LAUSUNNOT	Yhteenveto sisältää 25.5.2023 mennessä jätetyistä lausunnoista ja mielipiteistä. Kaavaluonnos on ollut nähtävillä 26.4.-25.5.2023.
Palautteen antaja pvm	Lausunto
Caruna Oy 26.4.2023 Keskeinen sisältö: • Huomioidaan olemassa olevat asennukset ja varaudutaan lisäasennustarpeisiin sekä mahdollisiin siirtoihin ja niistä aiheutuviin kuluihin.	Nykyinen sähköverkko 20 kV / 0,4 kV Kaavamuutosalueilla sijaitsee nykyistä sähköverkkoa liitteen 1 mukaisesti. 20 kV johdot ovat sinisellä ja 0,4 kV johdot vihreällä värillä. Ilmajohdot on esitetty yhtenäisellä viivalla ja maakaapelit katkoviivalla. Muuntamot ovat violeteilla neliöillä. Vaikutukset sähköjakeluun Kaava-alueen sähkönkäyttö tulee kasvamaan ja alueelle tarvitaan kaapelointeja ja mahdollisesti uusi puistomuuntamo. Liitteessä 2 ehdotus puistomuuntamolle varattavasta maa-alueesta (n. 20 m2). Kaava-alueella sijaitsee puistomuuntamo, joka on esitetty liitteessä 1 violetilla neliöllä. Pyydämme, että kaavaan varataan tarvittavat maa-alueet (n. 20 m2) kyseiselle muuntamolle. Puistomuuntamoina käytämme Carunan rakentamistapaohjeen mukaisia vakiorakenteisia ja -värisiä muuntamoita. Puistomuuntamo tulee sijoittaa siten, että sen luokse

Liite 2

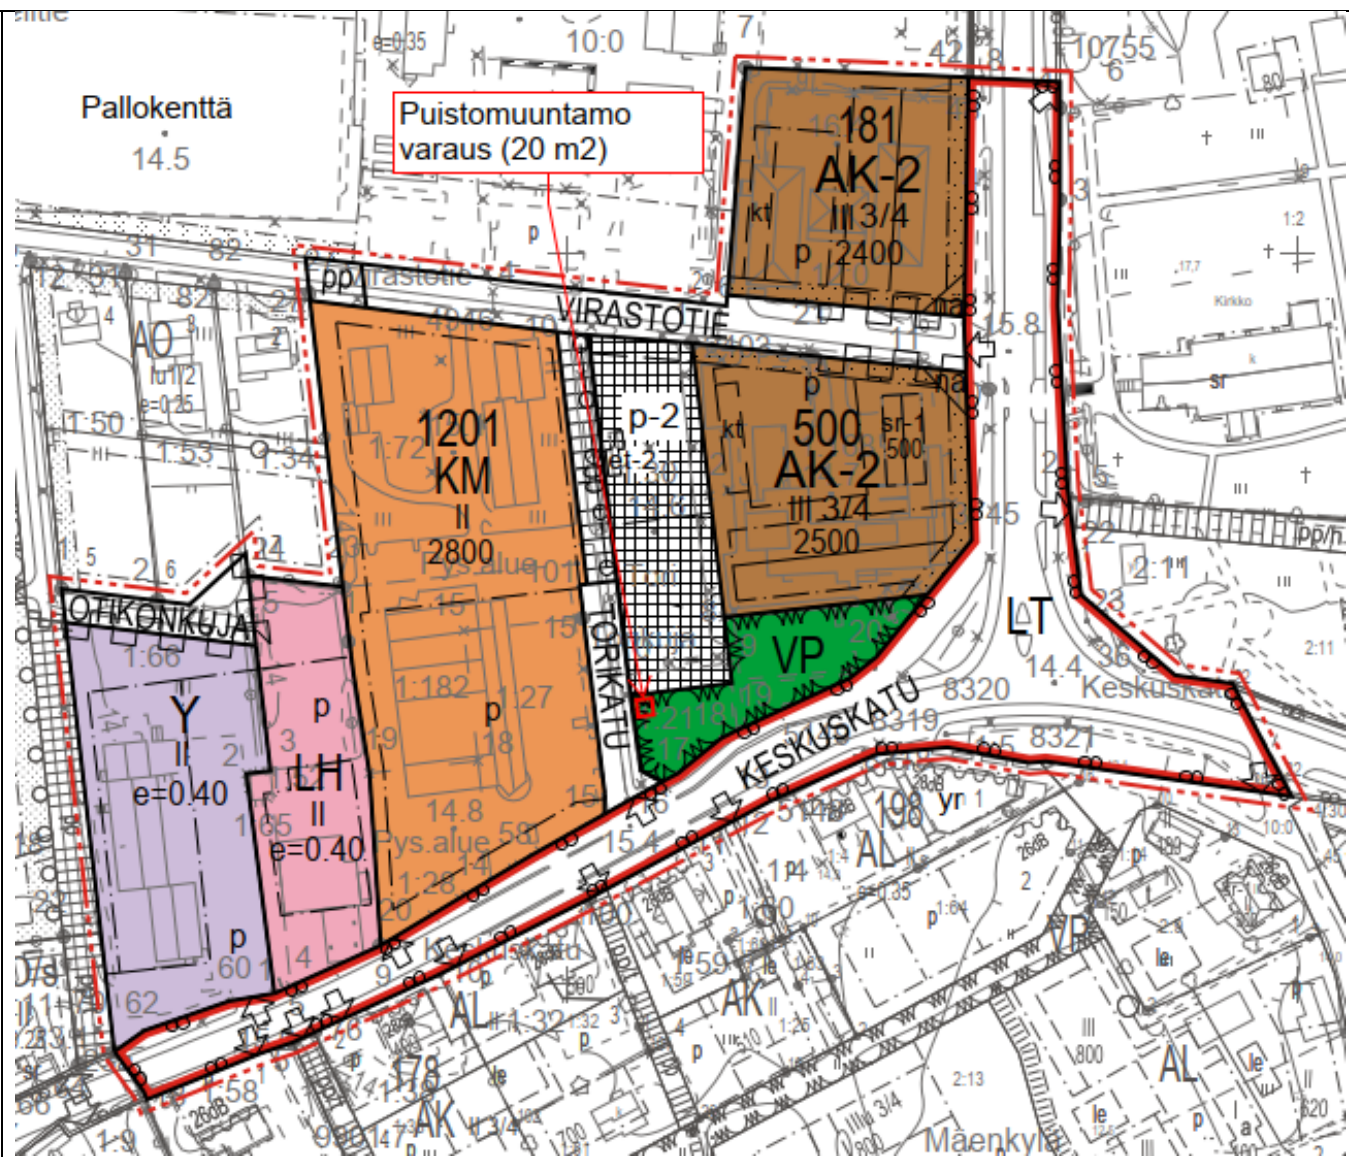
Caruna Oy
26.4.2023
